1. Aufstellung der 15. Änderung des Flächennutzungsplanes der Gemeinde Elmenhorst
2. Aufstellung der 2. Änderung und Erweiterung des Bebauungsplanes Nr. 3 der Gemeinde Elmenhorst

Hier: Frühzeitige Öffentlichkeitsbeteiligung

Abb. 1: Beschriftung Luftbild Standort FTZ Elmenhorst (Quelle: Geoportal SH)

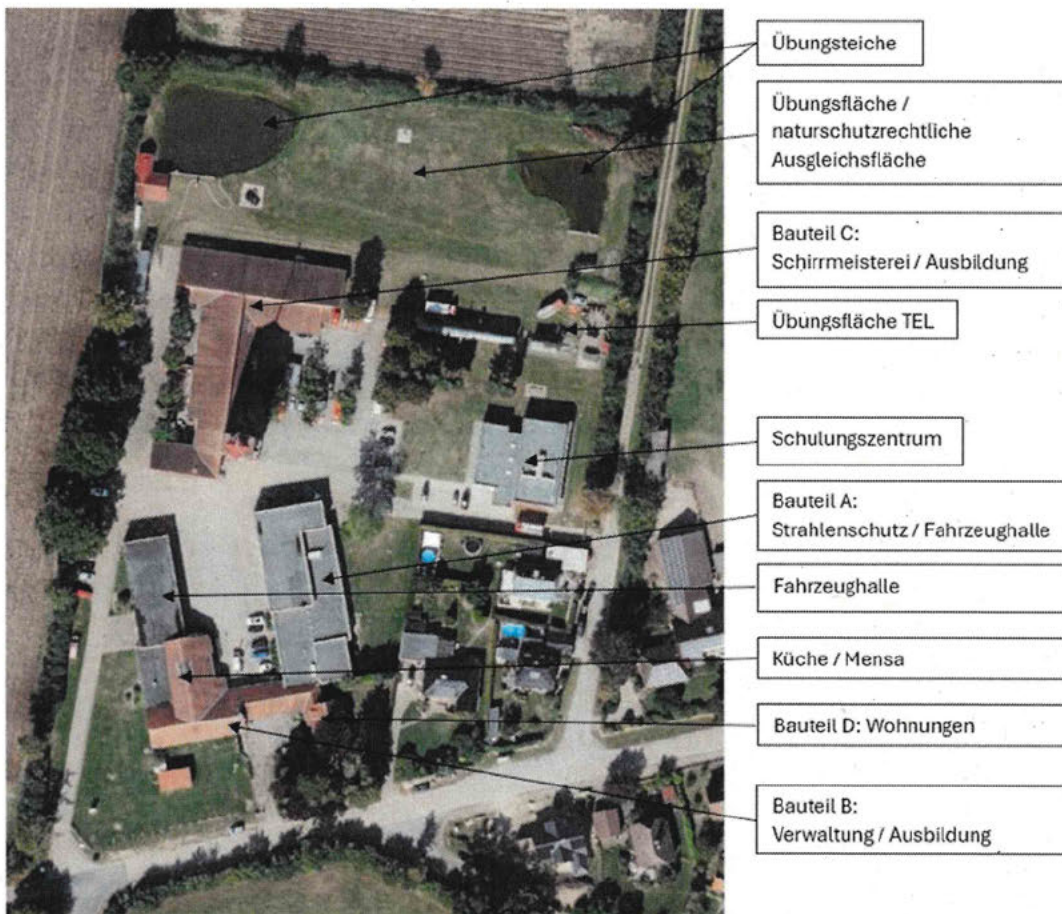
Derzeit grenzt östlich an das Planungsgebiet vom Lankener Weg aus gesehen ein Dorf- und Wohnmischgebiet mit Wohnbebauung und westlich davon zukünftig ein weiteres Wohngebiet (B-Plan 15, zur Lage siehe Anlage 02 Lärmtechnische Untersuchung (Stand: 2025-02-15, S. 72, Planzeichnung Planfall 3b, Lärmschutzmaßnahmen Variante 1) an. Bisher ist das Gelände der parallel zu diesen Flächen grenzenden Kreisfeuerwehrzentrale eher von 1,5 bis 1 geschossiger Bauweise geprägt. Die direkt an mein Grundstück [REDACTED] angrenzenden Gebäude sind eingeschossig mit einer ungefähren sichtbaren Gebäudehöhe zwischen 4,2-5,2 m über Gelände (In der Begründung auf Seite 8 als Bauteil A: Strahlenschutz/Fahrzeughalle bezeichnet, siehe auch **Abb. 2**) sowie ein weiteres Gebäude, welches 1,5 geschossig ist, bisher als Wohngebäude genutzt wird und auch optisch als Wohngebäude gestaltetes Bauwerk darstellt (In der Begründung auf Seite 8 als Bauteil D: Wohnungen bezeichnet, siehe auch **Abb. 3**) + (**Abb. 1**) aus der Begründung sowohl zum Bebauungsplan als auch zum Flächennutzungsplan).

Aus dem noch gültigen B-Plan Nr. 3 geht ebenfalls hervor, dass eine 1 geschossige Bauweise (Vollgeschoss) festgelegt wurde. Zusätzlich wurde durch die textliche Festsetzung in Textteil B Abschnitt Gestaltung Nr. 3 bestimmt, dass Dacheindeckungen ausschließlich aus Hohlpfannen herzustellen sind.

Die Änderungsplanung sieht vor, dass der Bauteil D „Wohnungen“ zurückgebaut wird und durch eine Alarmzufahrt sowie Parkplätze P1 in den Lageplänen, die zur Nutzung durch wechselnde Besucher zu Schulungszwecken vorgesehen sind, ersetzt werden soll. Somit wird im Weiteren nur auf die bauliche Wirkung eingegangen und nicht auf die Höhen dieses Gebäudeteils.

Der derzeit vorhandenen Bauteil A „Strahlenschutz/Fahrzeughalle“ weist zwar aufgrund der ursprünglich gewählten Bauweise (**Abb. 2**) ebenfalls eine eher gewerbegebiets- oder industriegebietsähnliche Wirkung auf, jedoch wurde beim Bau des Bauteil A aufgrund der zum Bauzeitpunkt gewählten sichtbaren Gebäudehöhe von ca. 4,2-5,2 m über Gelände auf nachbarschaftliche Rücksichtnahme und Landschaftswirkung anders sinnvoll hingewirkt, auch wenn das Gebäude nicht zu Wohnzwecken genutzt wird. Denn Sichtachsen können durch min. 2,5 m hohe Einfriedungen (Zäune, Hecken etc.) unterbrochen werden und die

Abb. 4 – Abgrenzung GH nicht höher als Bestand m ü. NHN und 1 Vollgeschoss

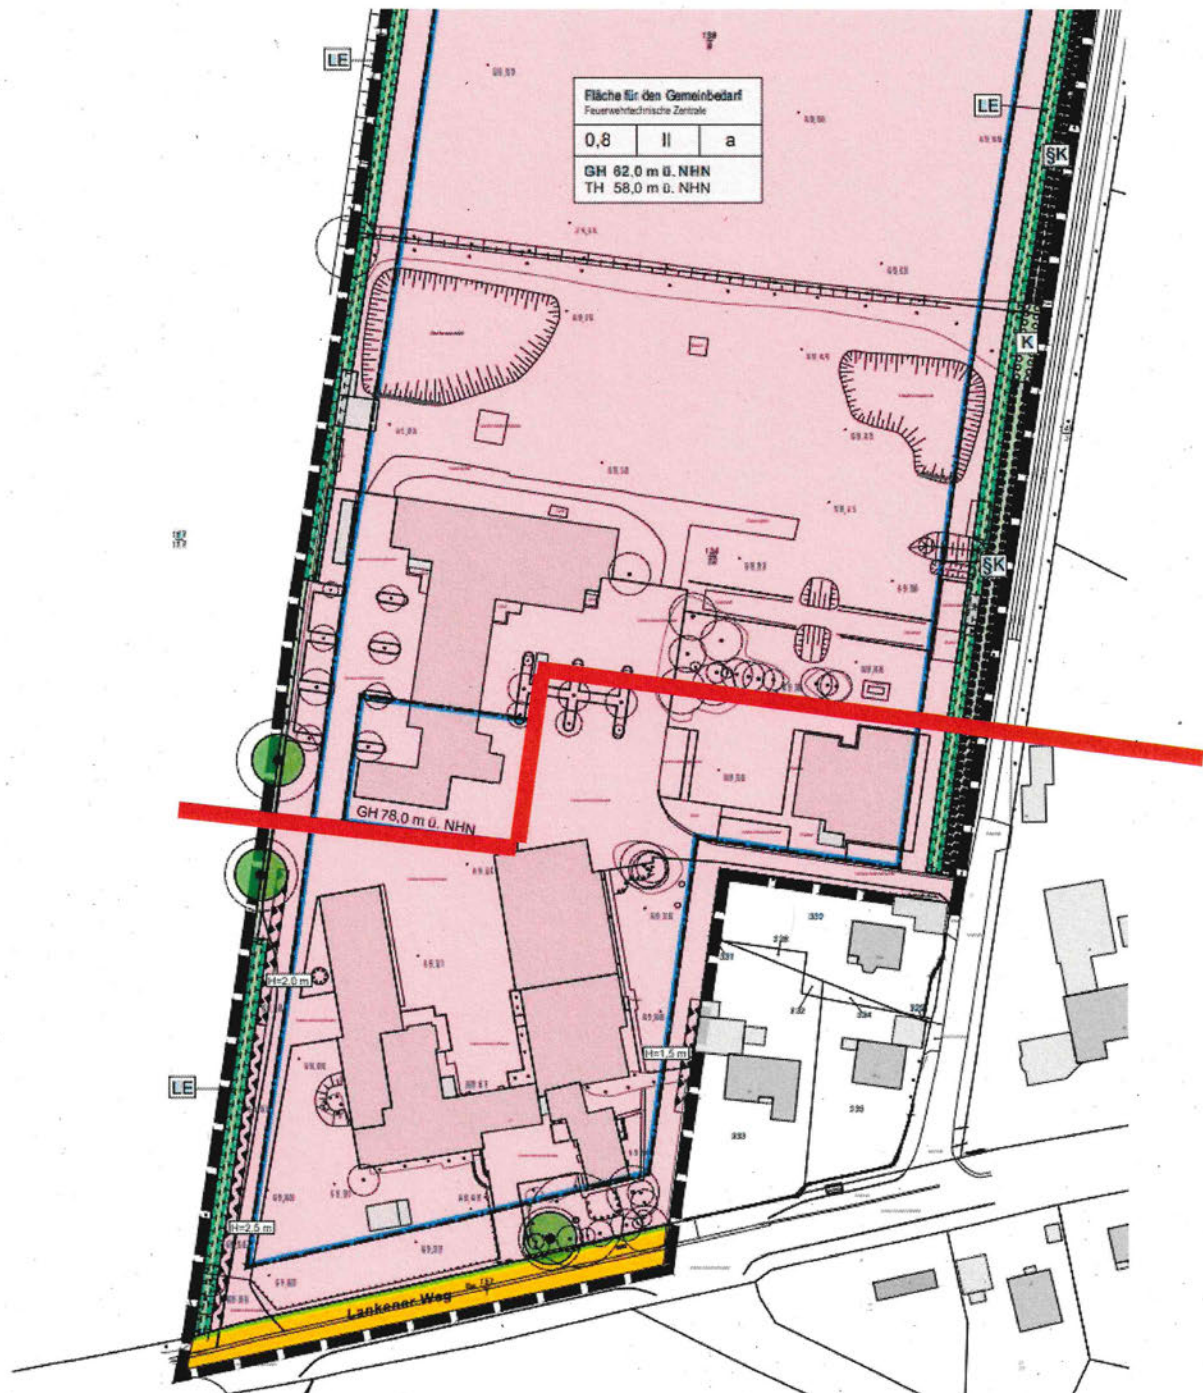
Aufgrund der zukünftig vorgesehenen Neuanlage der Alarmzufahrt als auch Parkplatzfläche sowie Gesamtgebäudehöhen und Traufhöhen, die deutlich höher sind als der derzeitige Bestand, ergibt sich keinerlei Schutzwirkung für die Privatsphäre der Nachbarbebauung. Es lassen sich auch keine Hinweise darauf finden, dass sich die Bauwerke durch ihre Gestaltung in die Wohnbebauung einfügen müssen oder, dass wirksame Sichtschutzmaßnahmen in Richtung Dorf- und Mischgebiet ergriffen werden. Ebenfalls fehlt die Würdigung in der UVP bei der Landschaftswirkung als auch beim Schutzgut Mensch. Dies führt zur Notwendigkeit einer erneuten Belangeabwägung.

Alle südlich der roten Linie bis zum Lankener Weg liegenden Flächen gem. Abb. 4 sollten weiterhin in einer Bauweise von 1 Vollgeschoss und einer sichtbaren Gebäudehöhe zur Geländeoberkante, die dem Bestand entspricht, festgesetzt werden. Die Bestandshöhen sollten konkretisiert mit ü. NHN berücksichtigt werden. Auch die Verpflichtung aus dem bestehenden B-Plan, dass wenn das Dach als Spitzdach gebaut wird, eine Hohlpfannenbelegung zu wählen ist, sollte erhalten bleiben.

Der gesamte Planbereich nördlich der roten Linie kann wie in der ausliegenden Fassung vorgesehen mit 2 Vollgeschossen und einer GH von 62 m ü. NHN weiterhin die geplanten

Zusätzlich sollte umlaufend zur Grundstücksgrenze Richtung Wohnbebauung des Dorfmischgebiets im Abstand von 3 m zur Grundstücksgrenze ein Sichtschutz mit einer Höhe von 2,50 m festgelegt werden. So wäre die Sichtachse zur Privatsphärenwahrung zwischen Alarmzufahrt/Parkplatz und Wohnbebauung unterbrochen. Wohngebietstypische Einfriedungen sind meist Grünpflanzungen in Form von Hecken. So auch im umliegenden Gebiet, welches an die Planungsfläche grenzt. Um diesen Charakter beim Sichtschutz des neuen Plangebiets zu berücksichtigen, wäre ein begrünter Wall, Hecke oder Zaun mit immergrüner Rankpflanzung eine der Landschaftswirkung dienliche Wahl.

Abb. 4.1 – Fassade süd, Schlafzimmer (SZ) und Wohnzimmerlage (WZ)

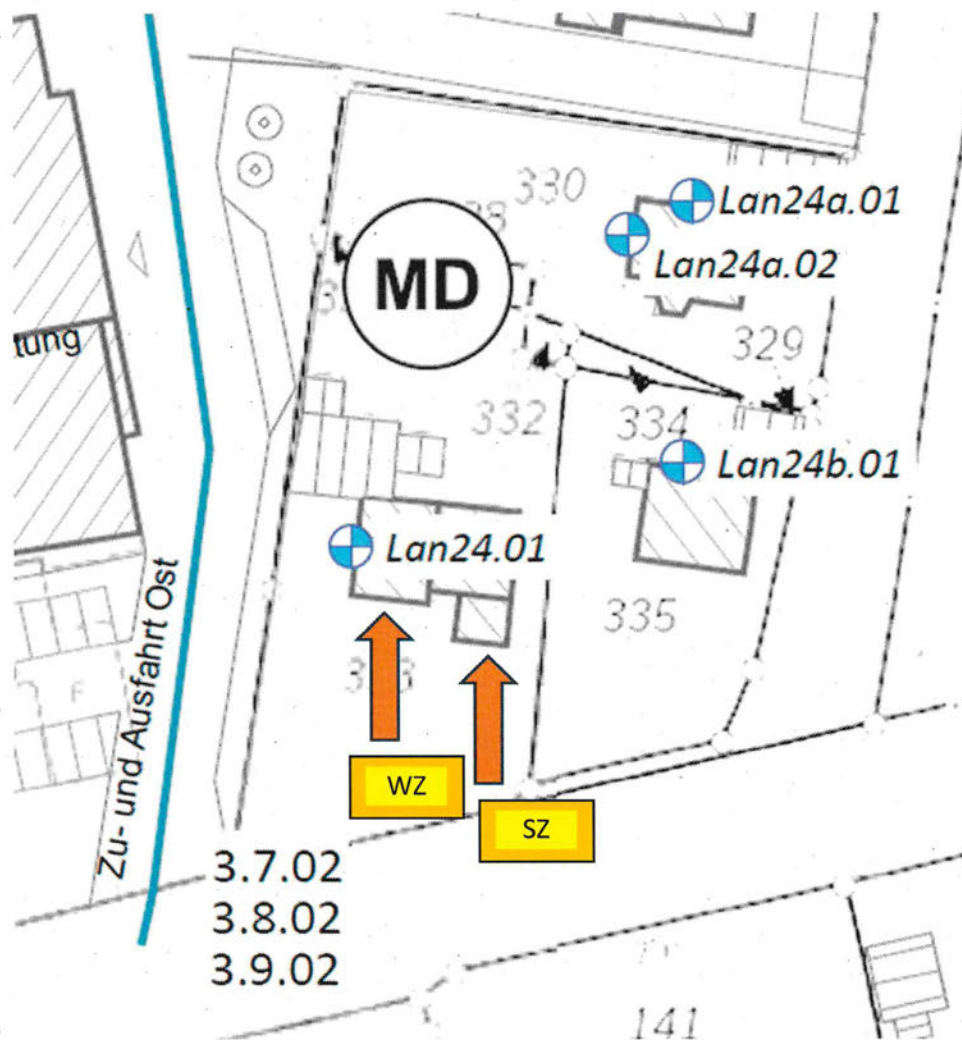
Im Lankener Weg 24 wurde lediglich ein Immissionspunkt an der Fassade West festgelegt. Dabei befinden sich zwei weitere Fenster entlang der südlichen Fassade des Gebäudes, die schutzwürdige Räume gem. DIN 4109-1 [4] betreffen. Es handelt sich hierbei um Wohnzimmer und Schlafzimmer (**Abb. 4.1**). Diese können aufgrund der Lage direkt durch Schall erreicht werden. Während der Punkt Lan24.01 korrekt gesetzt wurde, erschließt sich nicht, wieso die südliche Fassade keine Berücksichtigung gefunden hat. Ich bitte um Überprüfung und Berücksichtigung.

Abb. 5 - Planfall 3b - Sonderbetrieb LZ-G mit Lärmschutzmaßnahmen Variante 2

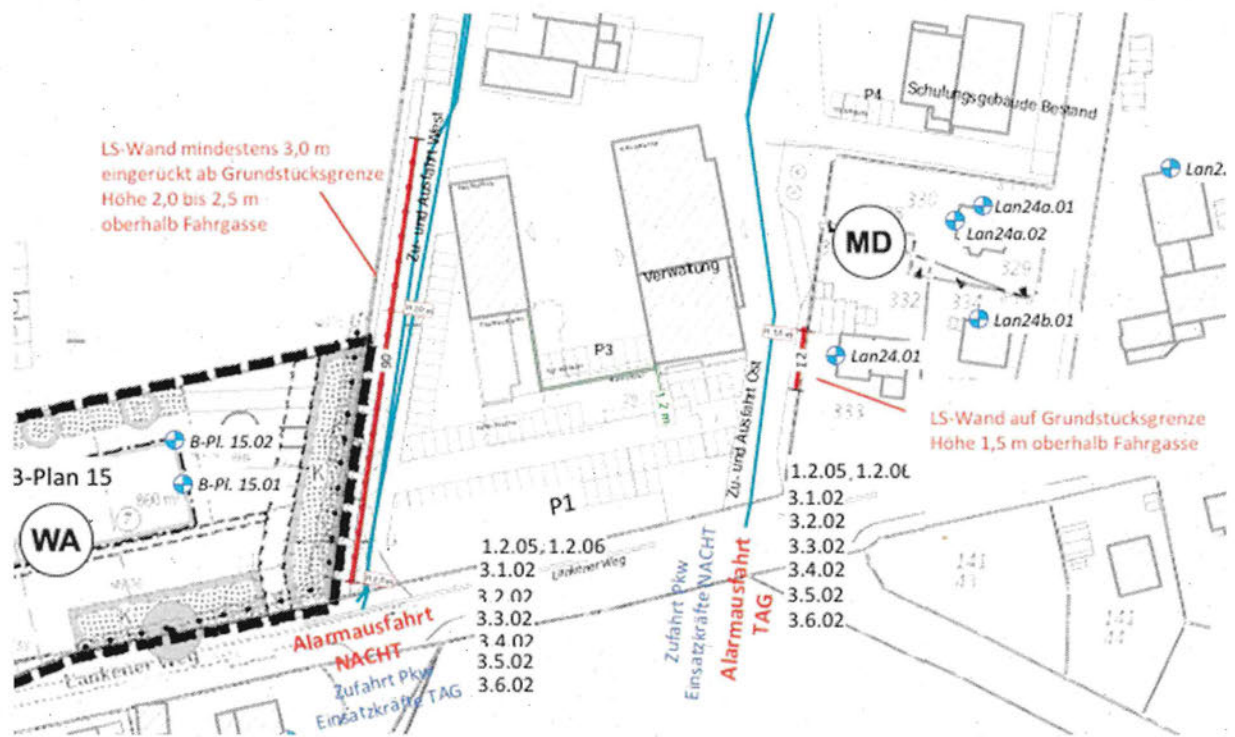
Da die Sichtachse komplett in Richtung Gartenfläche des Dorfmischgebiets frei wäre und der Besucherparkplatz wie in den Planungsunterlagen häufig am Samstag zu Schulungszwecken frequentiert wird, kann von einer zur Erholung dienenden Gartennutzung nicht mehr ausgegangen werden (siehe **Abb. 5**). Die Belangeabwägung ist hier unzureichend und sollte nachgebessert werden.

Im Gutachten wurden 2 Varianten mit möglichen Lärmschutzmaßnahmen vorgestellt. Während die gewählte Variante 2, eine Lärmschutzwand in einer Länge von lediglich 12 m und einer Höhe von 1,50 m entlang der Grundstücksgrenze in Richtung der Bebauung der Verfasserin vorsieht (siehe Abb. 5; im Gutachten Anhang 1.2.3b V2, Seite 73), werden bei Variante 1 deutlich weitreichendere Lärmschutzmaßnahmen angesetzt (siehe Abb. 6; im Gutachten Anhang 1.2.3b V1, Seite 72).

Wieso das neue Wohngebiet deutlich umfangreicher geschützt wird als die bestehende Wohnbebauung ist nicht nachvollziehbar. Hier sollten gleichwertige Schutzmaßnahmen für beide Bereiche in denen wohnbauliche Nutzung vorliegt, angesetzt werden. Insbesondere wenn die Tatsache berücksichtigt wird, dass ausschließlich am Immissionspunkt Lan24.01 die Immissionsgrenzwerte am ausgeprägtesten überschritten werden. Dieser Punkt ist also besonders schutzbedürftig.

Das wirft die Frage auf, ob hier monetären Aspekten Vorrang vor dem Schutzgut Mensch gegeben wurde. Da die Herstellung der Maßnahmen für den Vorhabenträger nicht unzumutbar ist, muss planungsrechtlich zwingend dem Schutzgut Mensch vor monetären Abwägungen der Vorrang gegeben werden.

Die in Variante 1 des Schallgutachtens beschriebenen Maßnahmen sollten als Grundsatz in die Festsetzung einfließen. Ergänzt um eine Erhöhung der Schallschutzwand auf den ersten 21 m nördlich vom Lankener Weg auf 2,5 m und in der Länge erweitert bis zum Lankener Weg. Da die obersten 0,50 m der Wand und die Verlängerung Richtung Lankener Weg dem Sichtschutzaspekt dienen würde (zumindest auf Erkenntnisbasis des aktuellen Lärmgutachtens), kann hier auch auf eine Zaunbauweise zurückgegriffen werden.

Abb. 6 - Planfall 3b - Sonderbetrieb LZ-G mit Lärmschutzmaßnahmen Variante 1

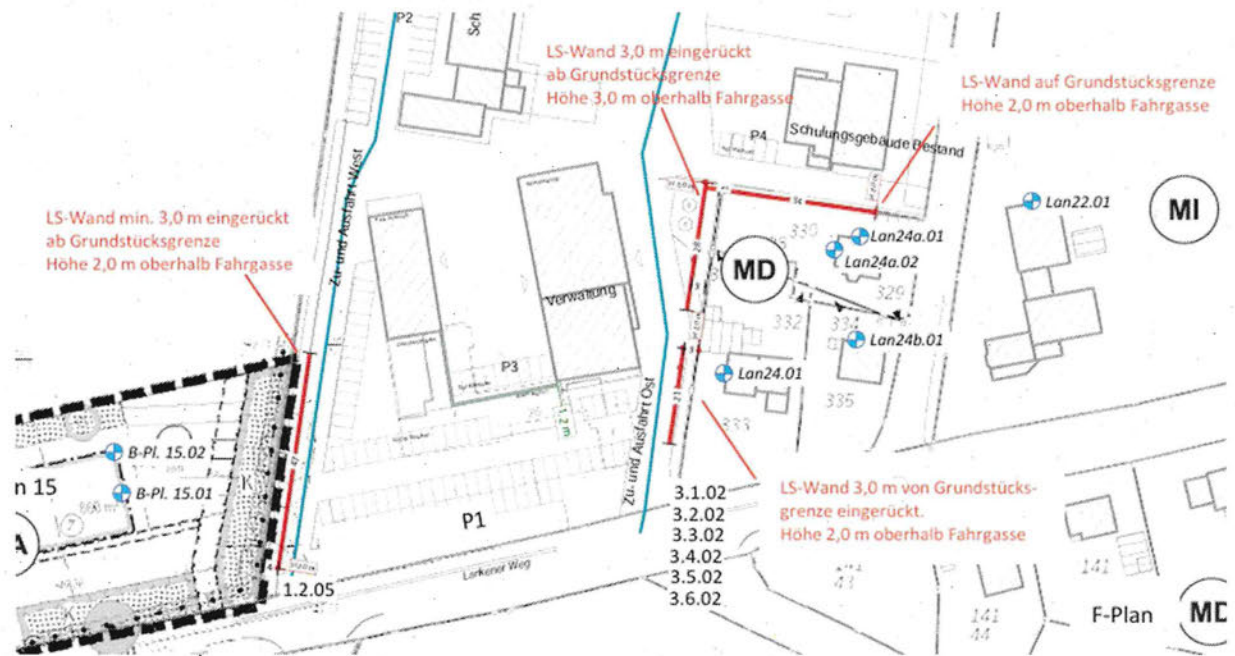
Bei Variante 1 wird umlaufend um das bestehende Dorf- und Wohngebiet eine 2-3 m Lärmschutzwand mit einer Gesamtlänge von 83 m in einem Abstand von 3 m zur Grundstücksgrenze vorgesehen. Dies spiegelt sich auch in der Größenordnung des geplanten Lärmschutzes zum neuen Wohngebiet (B-Plan 15) westlich der F- und B-plan Ausweisung wieder. Hier wird gemäß B-Plan Ausweisung ein 90 m langer und 2-2,50 m Hoher Lärmschutz in einem Abstand von 3 m zur Grundstücksgrenze vorgesehen (siehe **Abb. 7** Planzeichnung\_2025\_04\_14). Die 2,50 sind parallel zum neuen Wohngebiet angesetzt und 2 m auf der restlichen Länge.

Wenn noch die Sichtwirkung, Landschaftswirkung und das Einfügen in das bestehende wohnbaulich geprägte Bild Berücksichtigung findet, müsste auch aus diesen Abwägungsgründen Variante 1 der Vorzug gegeben werden.

Desweiteren sollten die Lärmschutzbauwerke in immergrüner Rankpflanzung angelegt sein, um den wohngebietstypischen Einfriedungen in Form von Grünpflanzungen (meist Hecken) Rechnung zu tragen und sich trotz Gewerbegebietwirkung in das wohnbaulich geprägte Gebiet einzufügen.
